Progetto per la realizzazione di impianto eolico denominato "Poggio alle Pancole" Comune di Lajatico (PI).  
Codice della procedura 7874 data di avvio 4-1-2022.

**Progetto per la realizzazione di un impianto eolico, denominato "Poggio alle Pancole", costituito da n. 7 aerogeneratori, per una potenza complessiva pari a 42 MW, e delle rispettive opere di connessione alla RTN, da realizzarsi nel Comune di Lajatico (PI). Cod procedura 7874**

**OSSERVAZIONI – ALLEGATO 3**

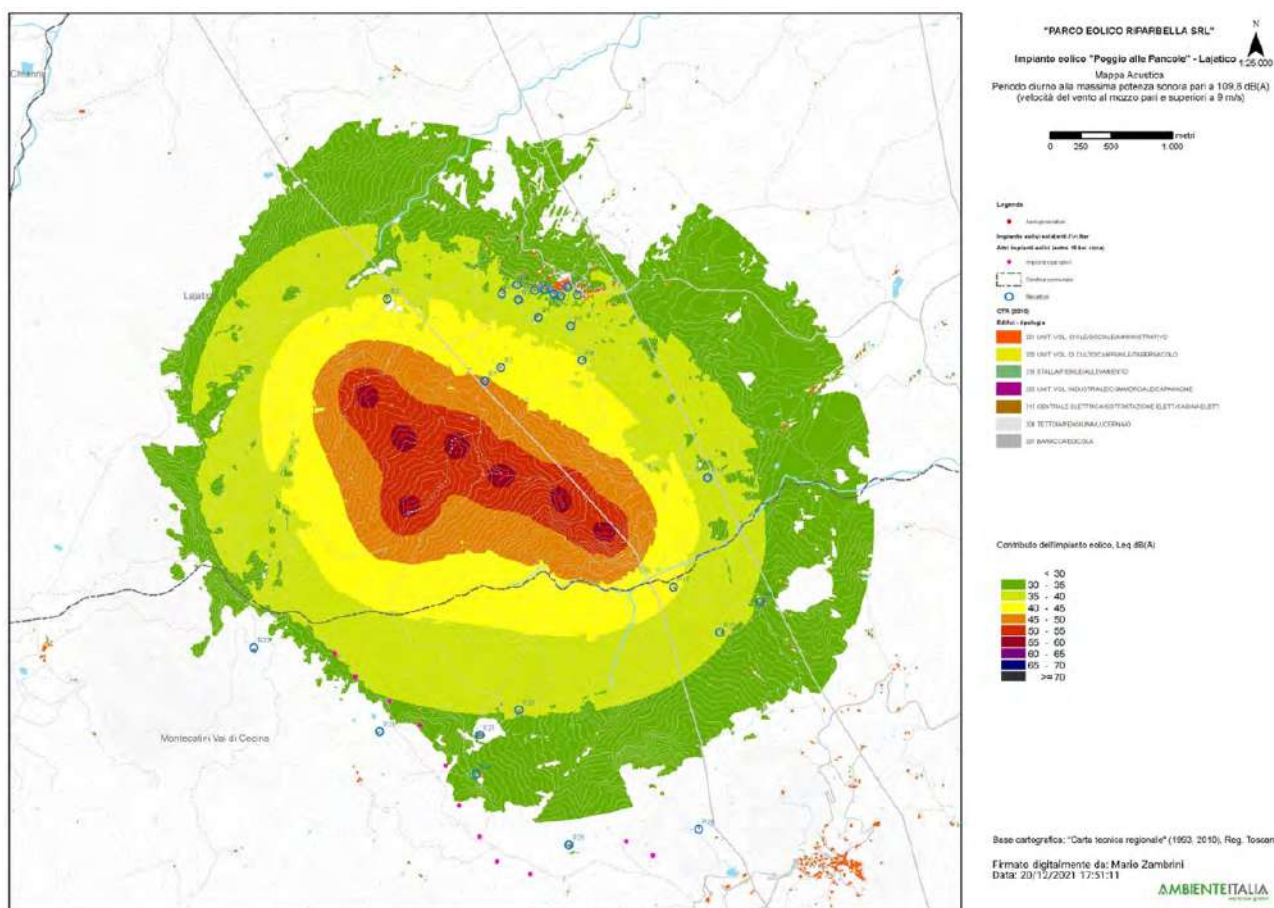
4. L'osservazione ancora più cogente riguarda l'assunto dell'abbattimento di una parete a finestre aperte pari a 10 dB. 10 dB di abbattimento, prova qualsiasi misura che si possa fare in qualsiasi situazione, può andare bene in caso di parete molto grande, di importante  $R_w$  e con finestra piccola, inferiore al 5% della superficie finestrata. Già una stanza normalissima di una cameretta con finestra 1,2x1,4, mediante misura a 1 m dalla facciata in esterno e una all'interno con fonometro a 1 m dalla finestra aperta e oltre 1 m dalle altre superfici riflettenti microfoni a 1,5 m di altezza non presenta abbattimento del rumore superiore a 6 dB, a meno di non avere all'interno un ambiente sovraccarico di arredi solo fonoassorbenti in una condizione assolutamente non realistica. Se poi ci spostiamo a una camera con una banale porta finestra da 1,2mx2,4m si perde un ulteriore dB di abbattimento e in situazioni, che esistono tranquillamente, di infissi ampi (tipo 1,8x2,4 o 2x2,4 o anche oltre) si arriva a situazioni in cui l'unico abbattimento che offre la parete è la riduzione di 3 dB dati dai coefficienti di riflessione di facciata. Coefficiente di riflessione di facciata che, oltretutto, qui non risulta valutato.

Se ne deduce che ipotizzando un abbattimento delle pareti inferiore a quello della valutazione e conforme alle stime riportate il criterio differenziale a finestre aperte si applica e SI SUPERA, sempre con riferimento ai bassi livelli di rumorosità registrati e che sono caratteristici della zona.

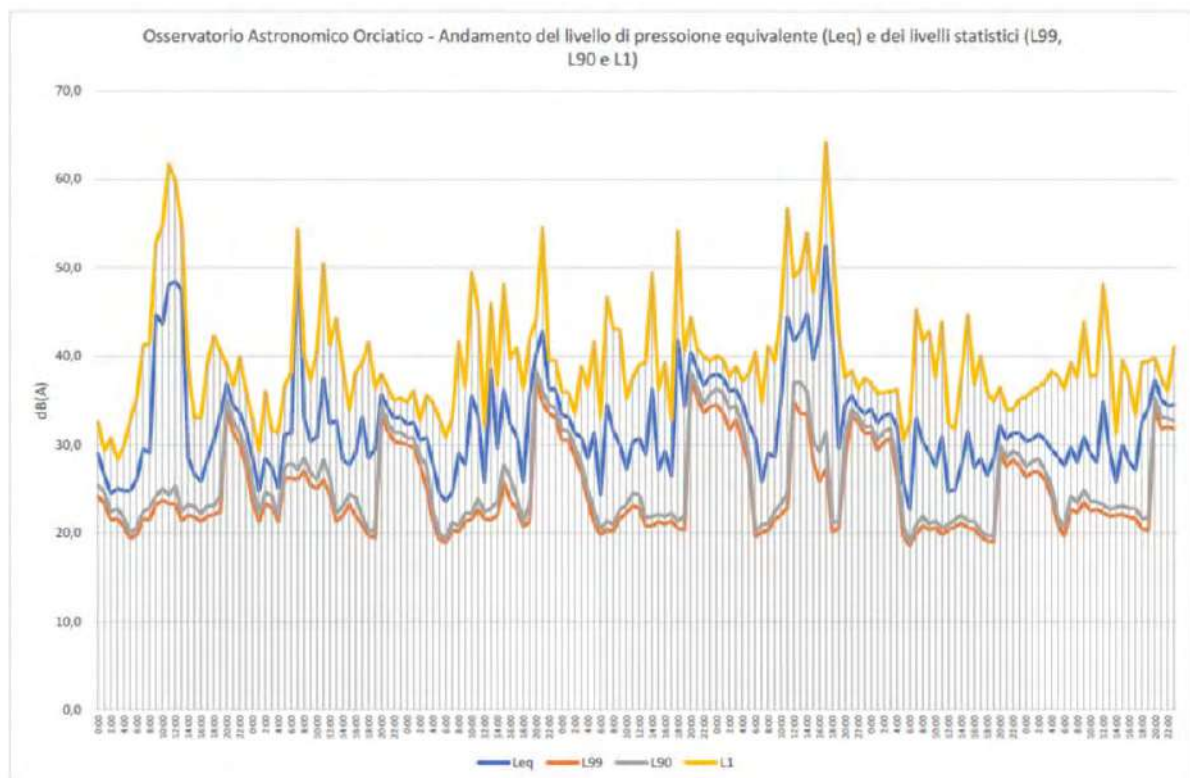
pagina 28 che in corrispondenza di livelli di pressione equivalente Leq intorno ai 45 dB(A), i livelli

di pressione istantanea L1 si aggirano intorno ai 63 e 65 dB(A) o comunque superiori a 50 dB(A) e questo per periodi di 4 e 9 ore, quindi per buona parte della giornata.
